Ref : JJ2006005

Objet : enquête publique du projet de Parc éolien de la Joux

Figure 1 : carte des couloirs de migration du SRE comparés aux couloirs de l'étude d'impact et distance inter-parc

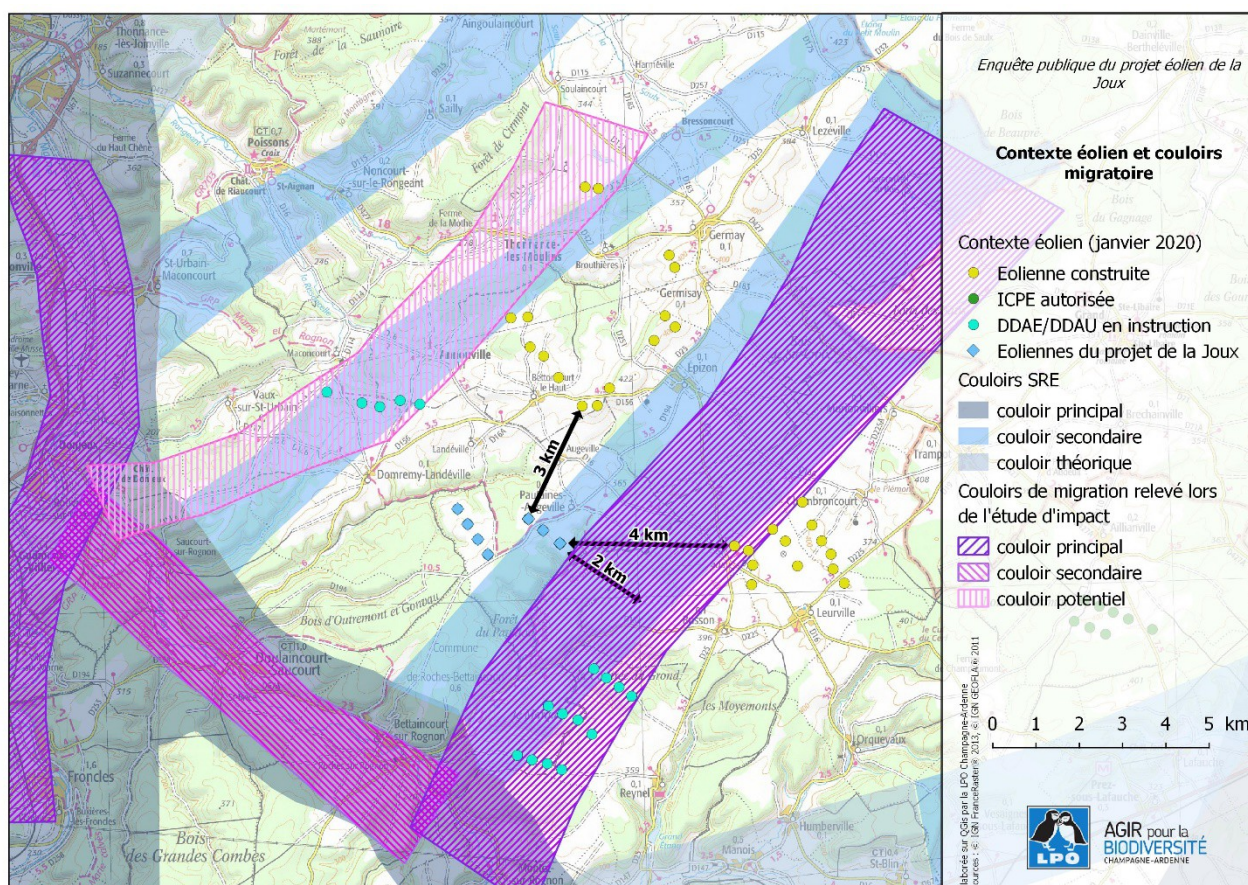
Le projet s'étend dans un couloir jugé d'importance secondaire dans le SRE ; 2 éoliennes empiètent sur le tracé de ce couloir (cf. fig. 1). L'étude d'impact confirme par ailleurs l'existence de ce couloir de migration, non sans en réduire la largeur au niveau du projet. Ce qui permet d'affirmer que les points d'implantations se trouvent hors de ce couloir et d'avancer que le parc n'aura pas d'incidence sur la migration. La logique voudrait que dès le commencement du projet, la définition de la ZIP tienne compte des couloirs de migration mentionnés dans le SRE. Le tracé des couloirs proposés dans le SRE sont volontairement élargis à 1,5 ou 2 km, afin qu'ils puissent conserver leur fonctionnalité. Un couloir peut effectivement se resserrer au-dessus d'une vallée, d'un boisement ou en empruntant l'axe d'une combe, mais les suivis comportementaux réalisés en Champagne-Ardenne ont démontré qu'une largeur d'1,5 km entre deux parcs éoliens était un minimum pour que l'avifaune migratrice ne soit pas impactée.

La LPO Champagne-Ardenne demande donc que soit retirées du projet les 2 éoliennes (E 6 et E 7) qui empiètent sur le couloir de migration d'importance secondaire présenté dans le SRE et qu'à minima, des mesures de bridage soient appliquées par défaut dès la mise en service. Ces mesures pourront être allégées si les suivis comportementaux démontrent que le risque est plus faible qu'attendu.
